Изменение № 1 ГОСТ 8319.2—75 Профили стальные горячекатаные периодические продольной прокатки. Профиль для передней оси автомобиля ЗИЛ-130. Сортамент

Постановлением Государственного комитета СССР по стандартам от 19.12.86 № 4038 срок введения установлен

с 01.04.87

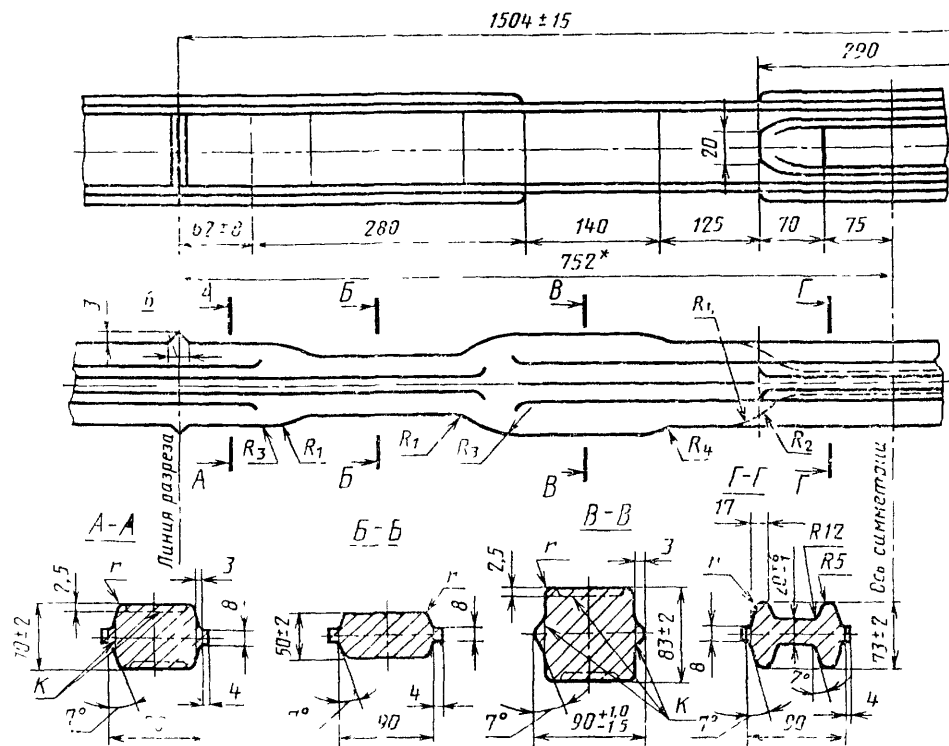
Пункт 3 изложить в новой редакции (кроме таблицы): «3. Размеры и предельные отклонения по ним, смещение контуров, число периодов и масса одного периода должны соответствовать на чертеже и в таблице;

чертеж заменить новым:
